**RAPPORTO SULLE ATTIVITÀ PER LA PROGETTAZIONE ED ESECUZIONE
DELLE OPERE DI COMPENSAZIONE E MITIGAZIONE FUORI RECINZIONE**

AREE A VERDE "CRITICHE"

Milano, 17 febbraio 2016

PROPOSTA DI RICOLLOCAZIONE OPERE DI COMPENSAZIONE AMBIENTALE

LIMITE INTERVENTO

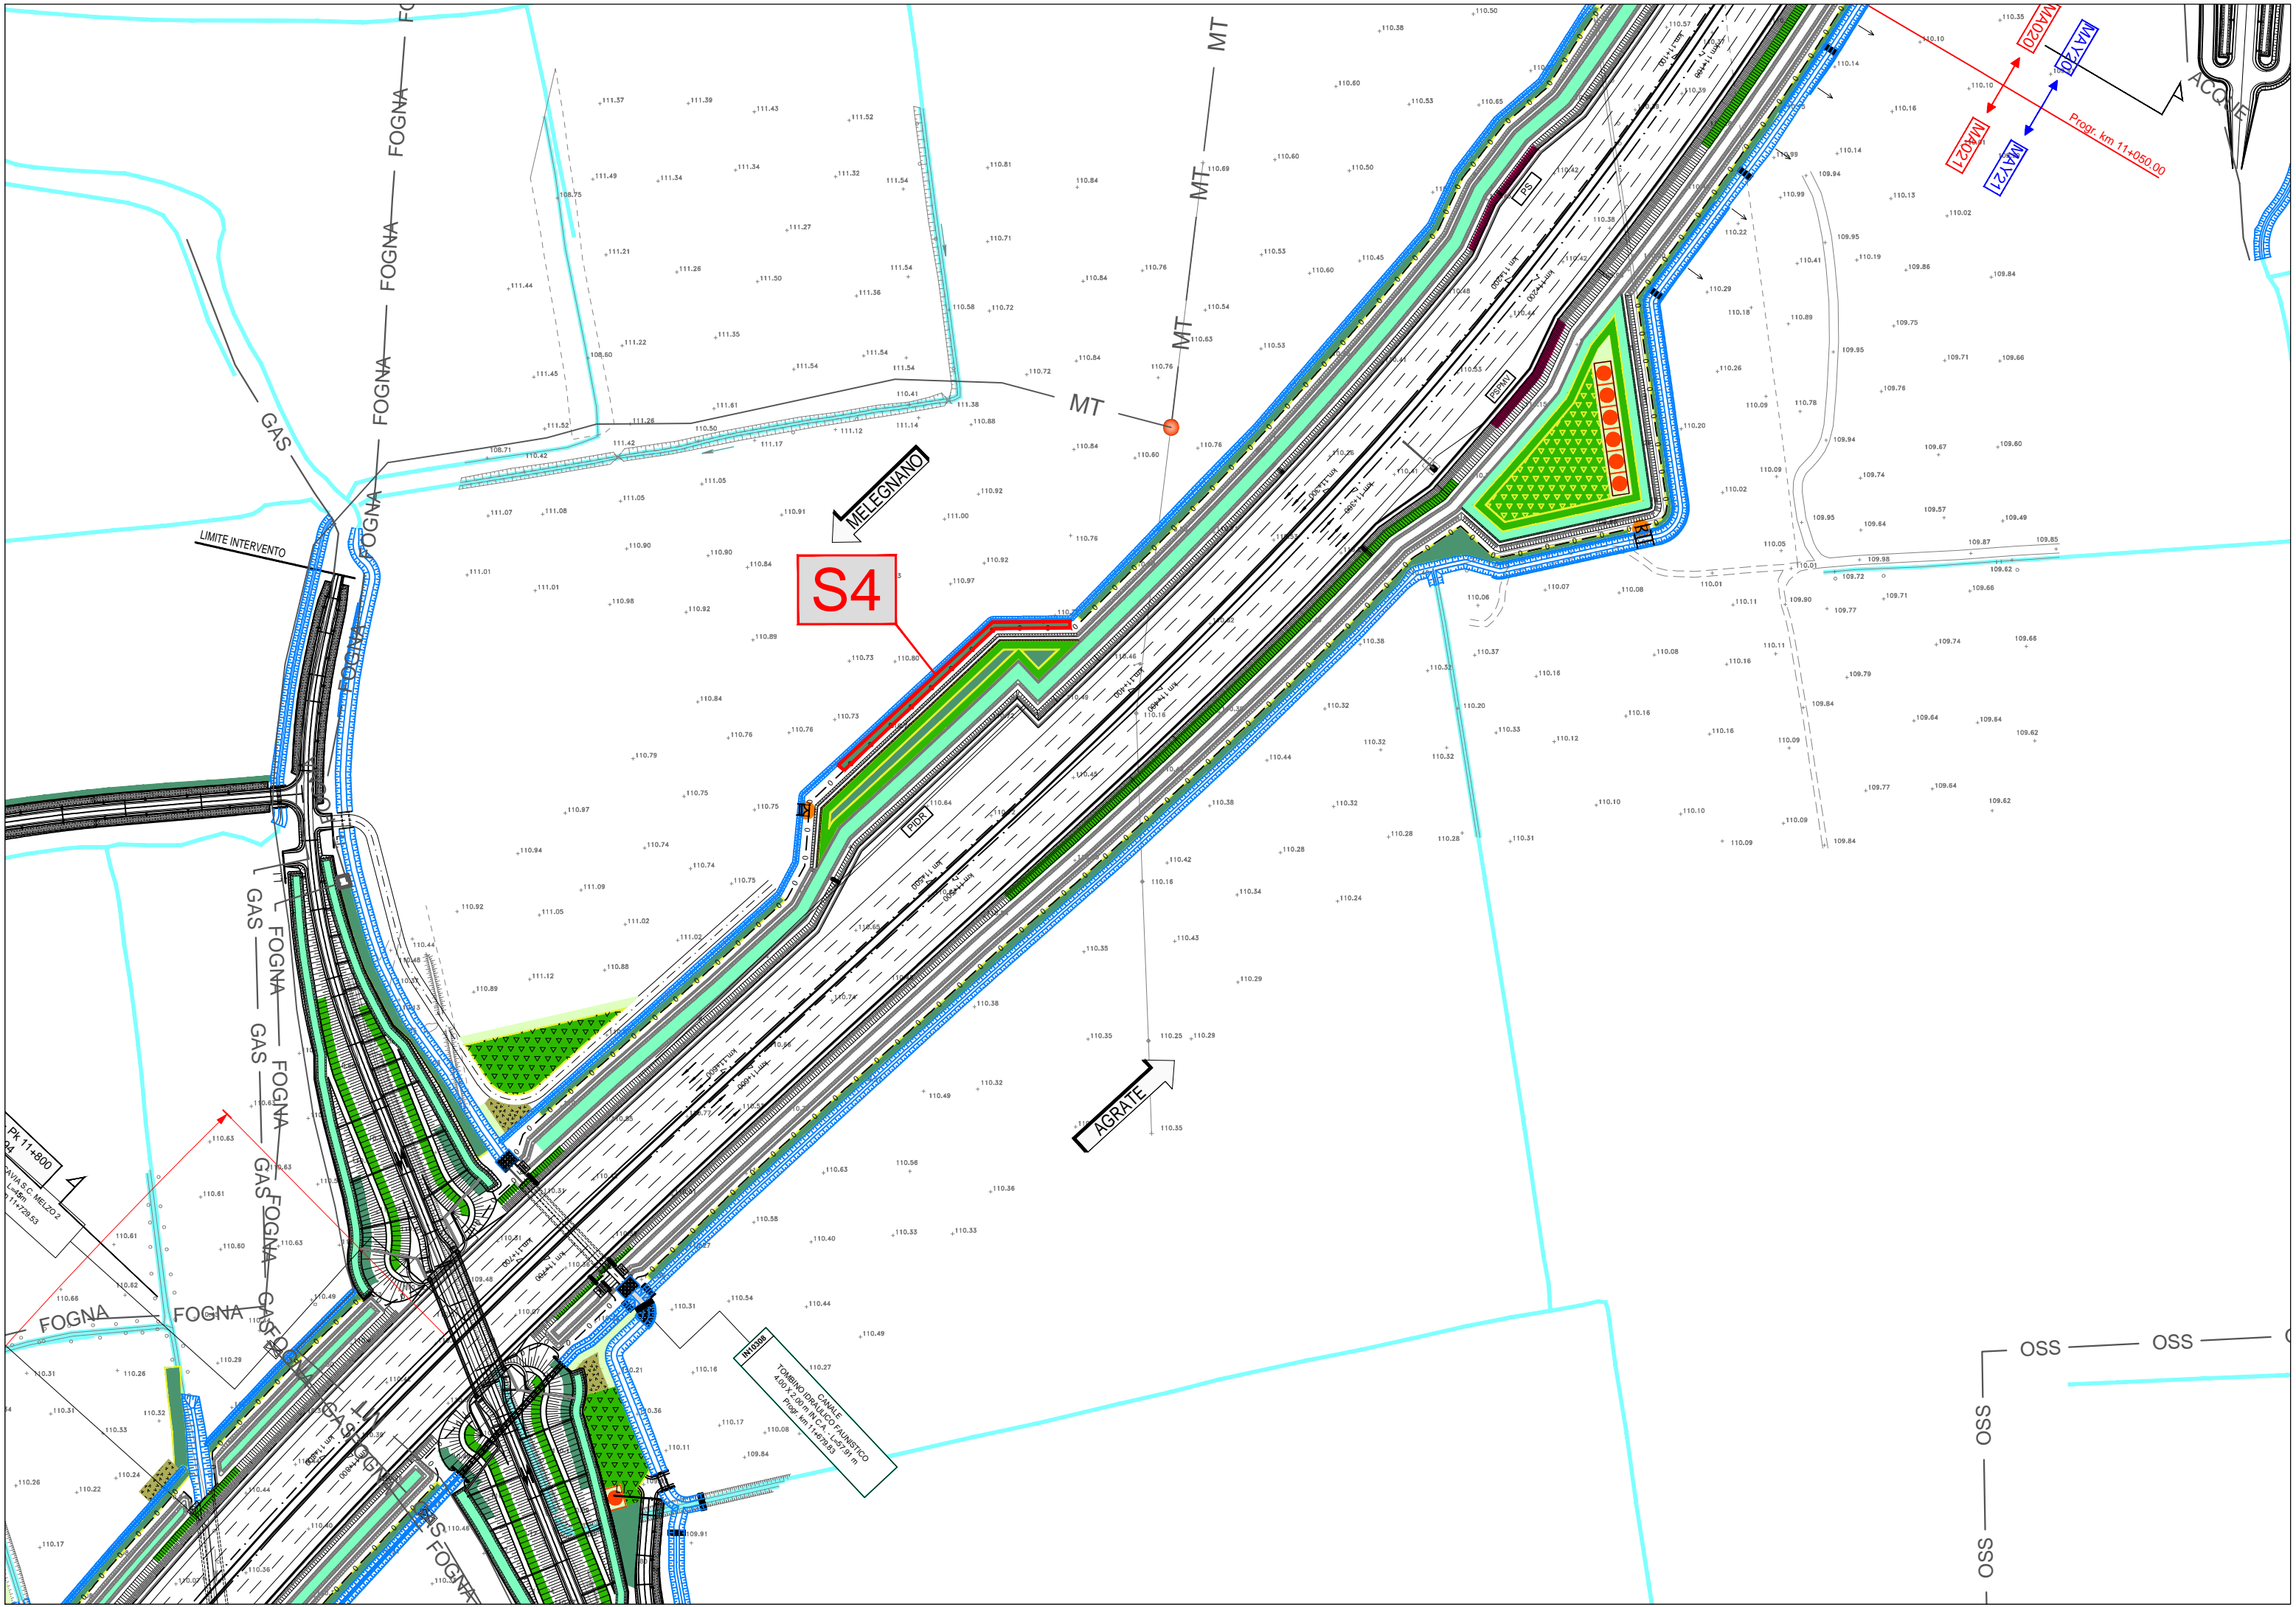
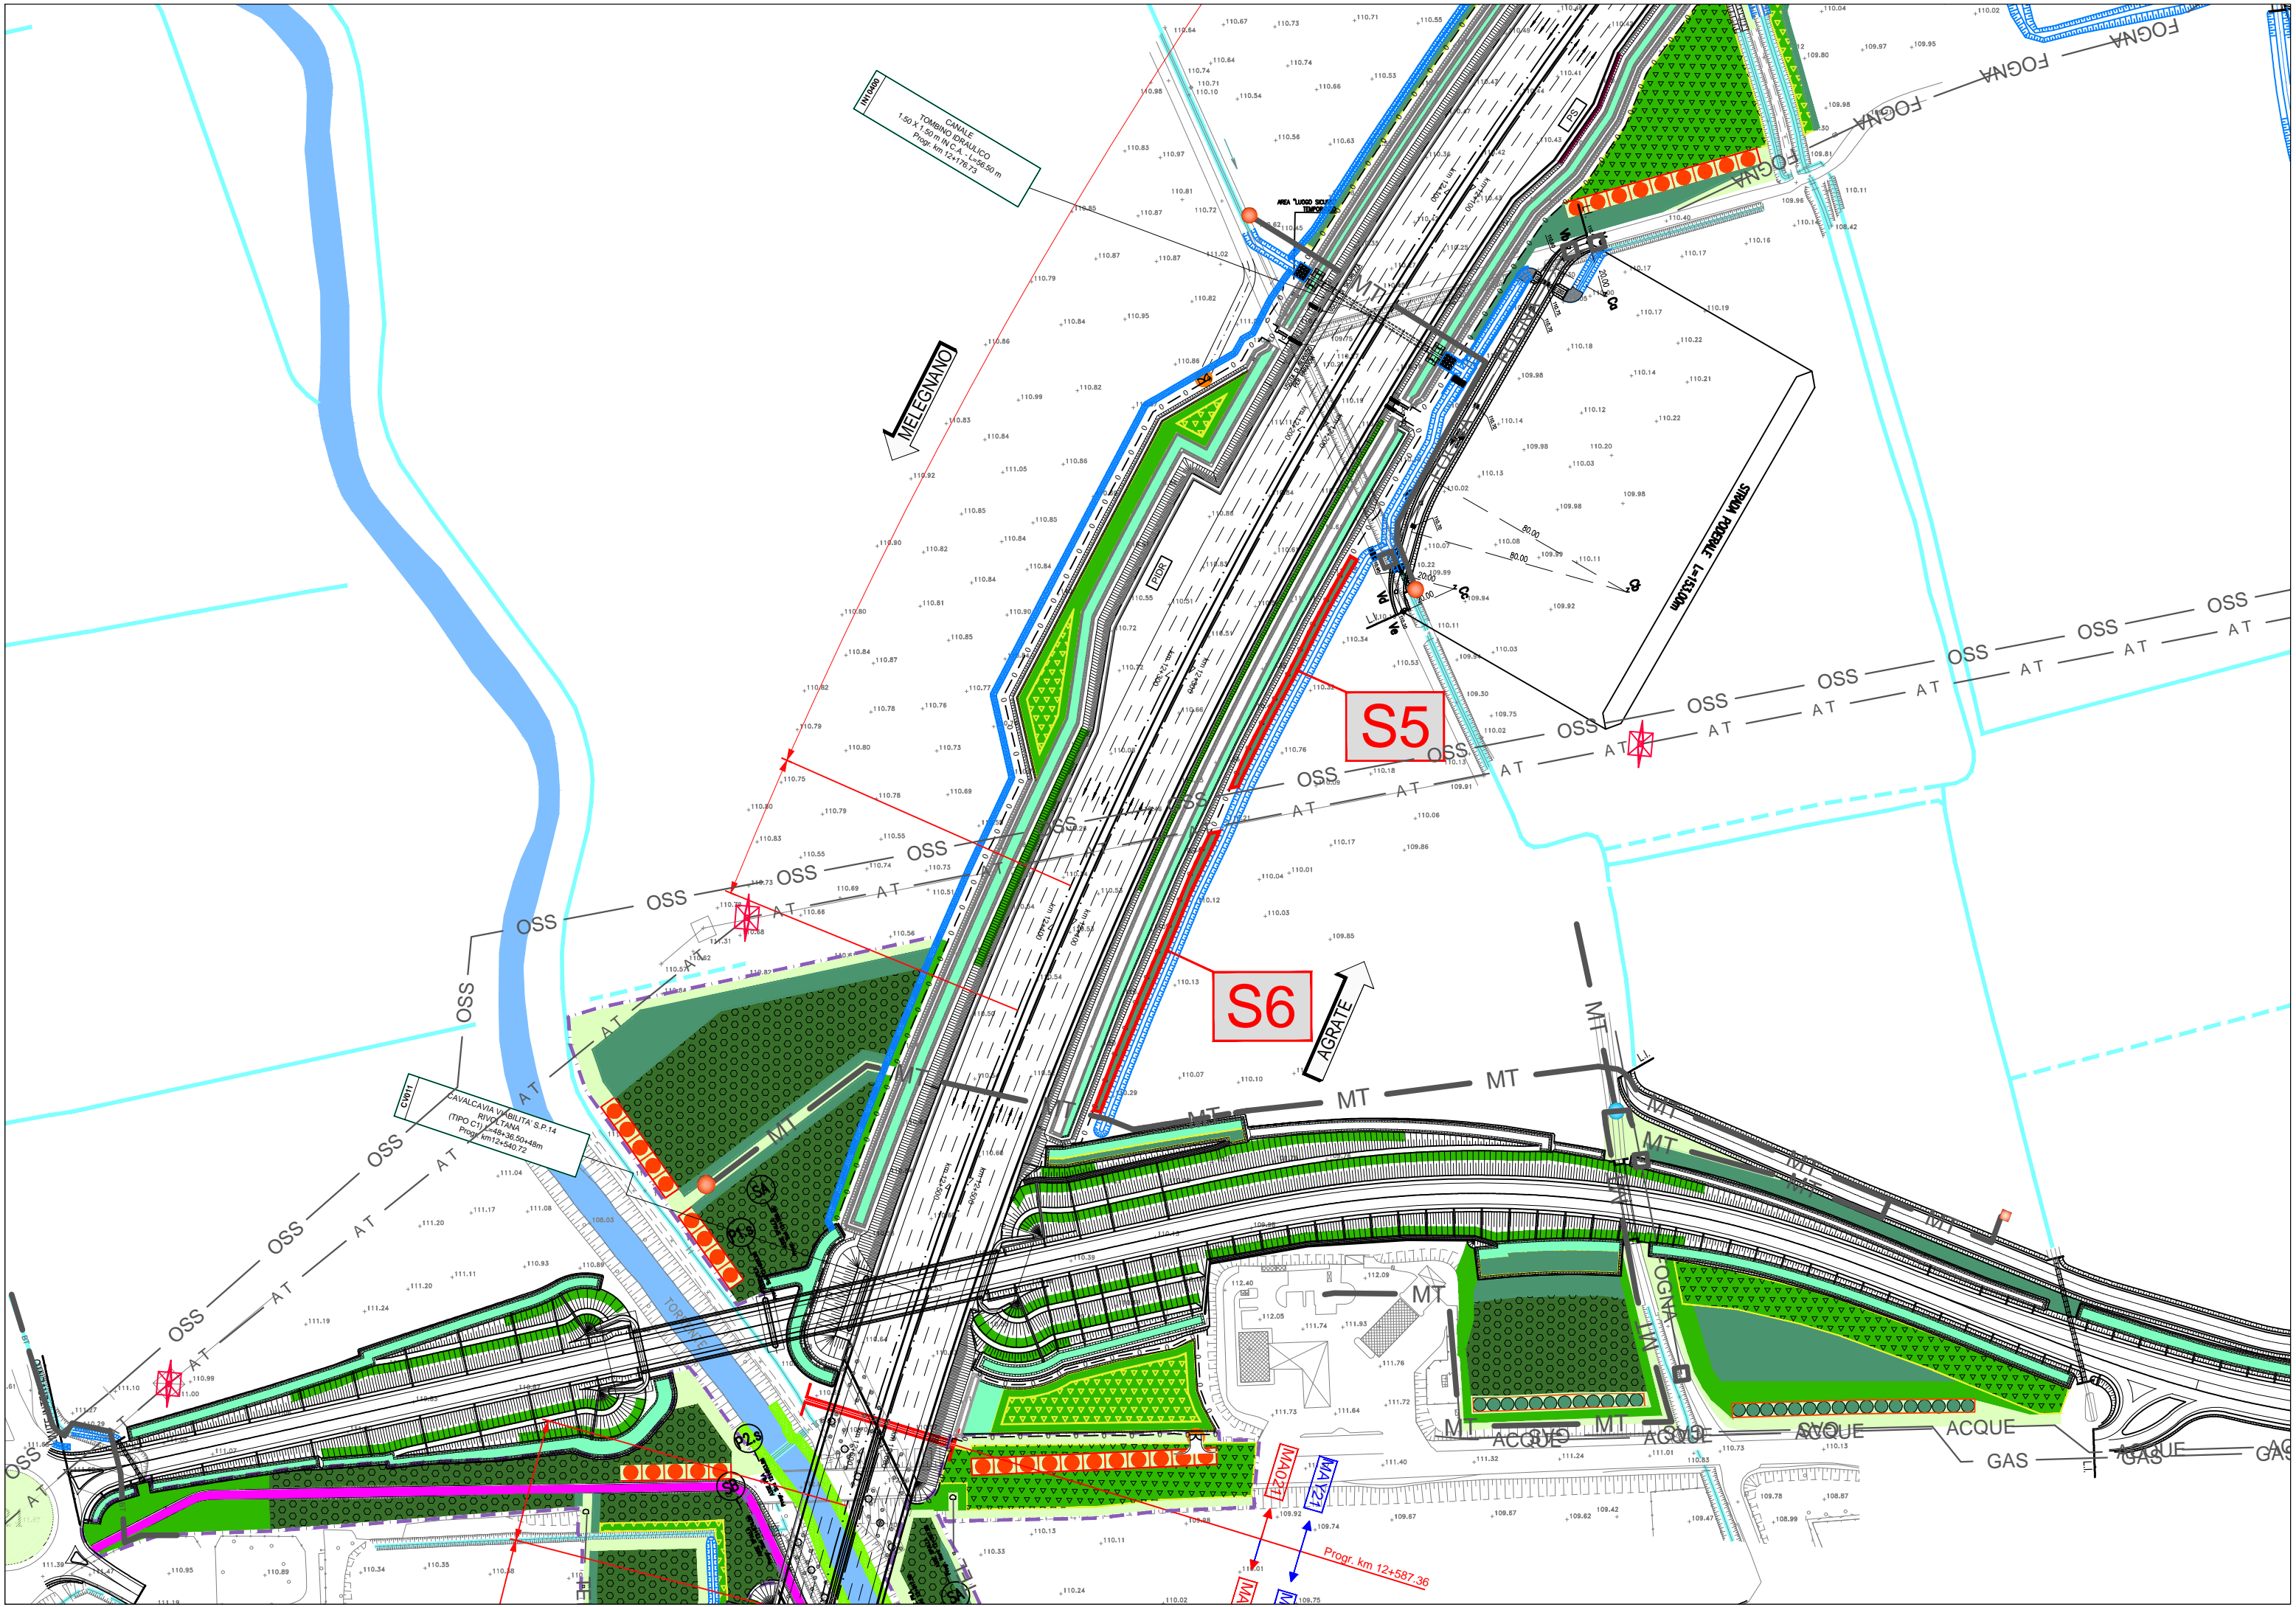
Onde evitare quindi di inficiare gli interventi di mitigazione in progetto si è previsto di spostare alcuni interventi di piantumazione riallocando le medesime quantità in aree reliquate già acquisite dal piano degli espropri.

Nelle tavole allegate si riportano le aree per cui è previsto lo spostamento delle opere a verde, contornate di rosso e identificate con il codice S ed un numero progressivo (ad es.: S8). Sono inoltre stati individuati i reliquati in cui sarà previsto il ricollocamento delle opere a verde, indicate nelle tavole con un retino giallo ed un codice R seguito dal numero progressivo (ad es.: R5). Gli stralci cartografici sono in scala 1:2.000.

Tutte le essenze (alberi ed arbusti) saranno ricollocate nelle nuove aree, in modo tale da mantenere invariate le quantità rispetto a quanto già approvato nel Progetto Esecutivo e a quanto previsto nel Progetto Definitivo. Dovrà essere invece adeguata la tipologia delle specie vegetali a seconda della consociazione vegetazionale più idonea (ripariale o planiziale) in funzione del nuovo sito di piantumazione oltre che all'aggregazione delle specie arboree in funzione delle loro altezze (I, II e III grandezza) così da ridurre l'ombreggiamento verso i campi agricoli.

Si precisa inoltre che in tutte le aree intercluse tra canali/fossi e recinzione stradale, in cui è previsto lo spostamento della vegetazione di progetto, sarà comunque eseguito un intervento di inerbimento con il tipologico TP10, in modo tale da garantire una copertura erbacea omogenea con specie autoctone ed evitare così l'ingresso di specie infestanti.
